**ARRETE PERMANENT
n°2022-A-DGAAT2D-DR-078**

LIMITATION DE VITESSE

**Route Départementale n°759
du PR 15+842 au PR 16+560 dans le sens des
PR croissants,
du PR 15+850 au PR 16+507 dans le sens des
PR décroissants,**

Avis du Chef du PESR

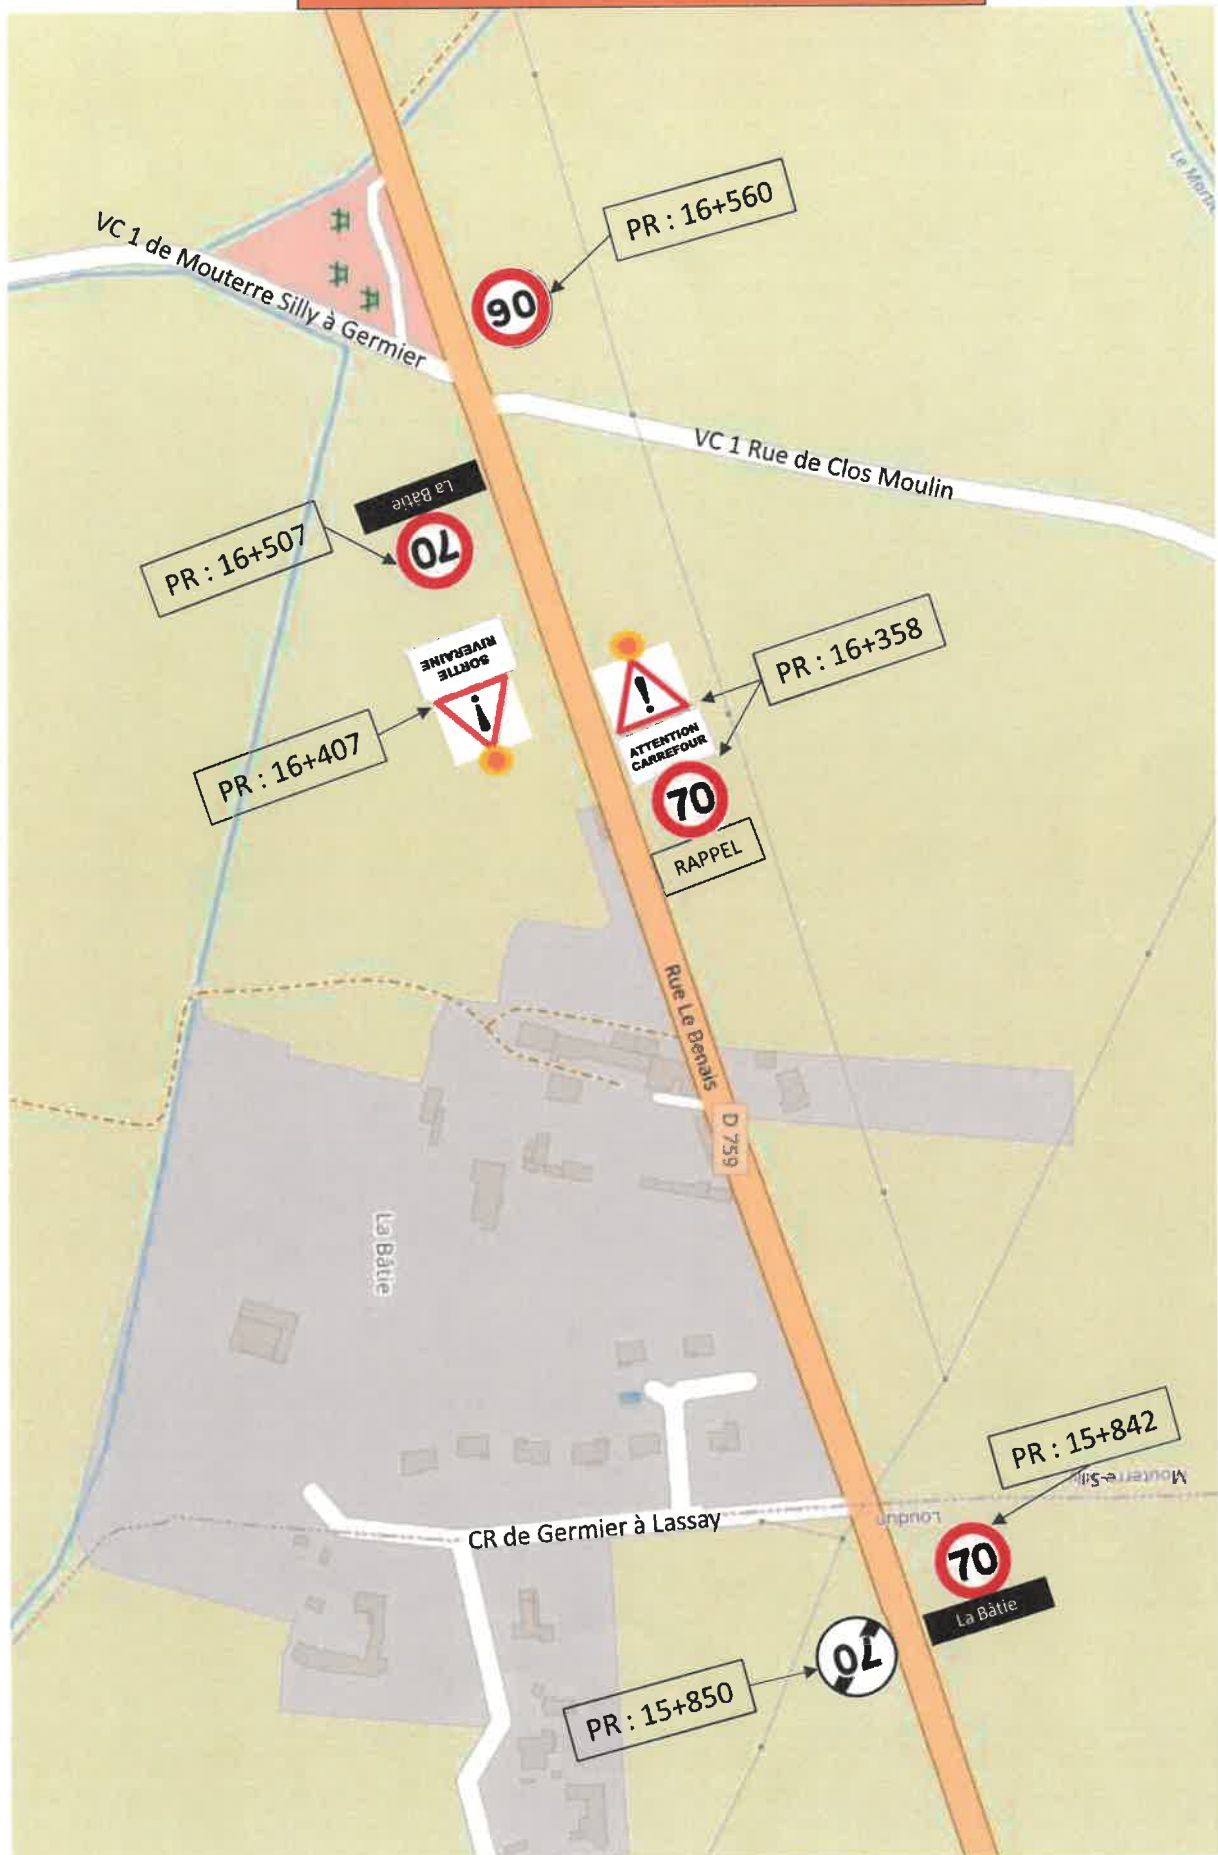
Il n'y a aucune nécessité de limiter la vitesse à 70 km/h dans le sens Loudun vers Thouars en amont de l'actuelle limitation de vitesse à 70 km/h (PR 16+340 à 16+540), qui a été mise en place pour protéger les carrefours situés au niveau des voies communales (PR 16+482 et 16+500). Cette actuelle limitation de vitesse doit absolument être maintenue et renforcée car la V85 mesurée ne permet pas d'assurer la sécurité du carrefour. C'est pour cela que j'ai demandé à ce que soit mis en place de la grande gamme et un feu à éclat. Les distances de visibilité en amont (en dehors de l'actuelle limitation à 70 km/h), dans le sens Loudun Thouars, sont conformes et ne nécessite pas que la vitesse soit abaissée à 70 km/h. Au contraire, il est fort probable que cette limitation de vitesse ne soit pas respectée et que la sécurité du carrefour ne soit plus assurée alors que la limitation de vitesse à 70 km/h y est absolument nécessaire.

Vu la décision de la Subdivision de limiter tout de même la vitesse à 70 km/h : j'ai demandé le maintien du panneau 70 (grande gamme + feu éclat) avec un panneau RAPPEL. Néanmoins, j'attire votre attention sur le fait que la sécurité du carrefour ne soit plus assurée pour les raisons mentionnées ci-dessus.

En ce qui concerne la limitation de vitesse dans le sens Thouars vers Loudun, celle-ci ne s'imposait que pour les premières habitations et non pour la totalité du lieu-dit. Pour information, en limitant à 70 km/h nous restons dans les limites fixées pour le calcul des distances de visibilité en dérogeant sur le temps nécessaire en prenant 8 secondes au lieu des 6 secondes recommandées.
